## 改善箇所説明図

### 基準不適合箇所

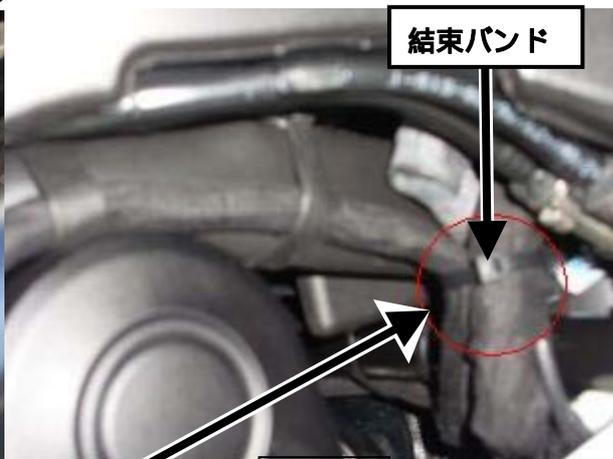
メインハーネスの取り回しが不適切なため、原動機リヤ側シリンダフィンに干渉して、当該ハーネスが損傷することがある。そのため、速度計が表示しなくなる、前照灯や方向指示器が作動しなくなる、又は原動機が停止して、再始動できなくなるおそれがある。

全車両、結束バンドでメインハーネスの取り回しを修正する。なお、メインハーネスに損傷がある場合は新品と交換する。

識別： フューエルタンク右側、リアサブフレーム奥に白いペイントを行う。
